株式会社土新建材 企画開発部

「エコモックフェンス扉」仕様変更のお知らせ

エコモックフェンス扉仕様変更について

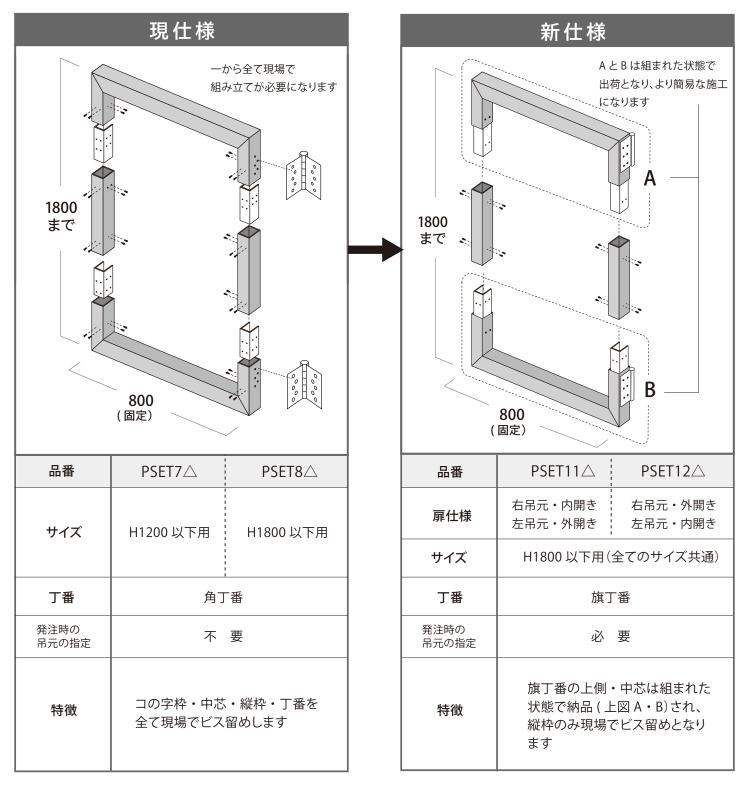
商品名	品番	価格
(現行品)扉半ユニットセット H1200 以下用	PSET7△	¥65,400
(現行品)扉半ユニットセット H1800 以下用	PSET8△	¥75,300

(新仕様)扉半ユニットセット	右吊元・内開き 左吊元・外開き用	PSET11△	¥96,000
(新仕様)扉半ユニットセット	右吊元・外開き 左吊元・内開き用	PSET12△

変更点内容

★ 新仕様の門扉をご発注頂く際には、「吊元の左右」と「外開き内開き」をご確認の上 ご指定をお願い致します。
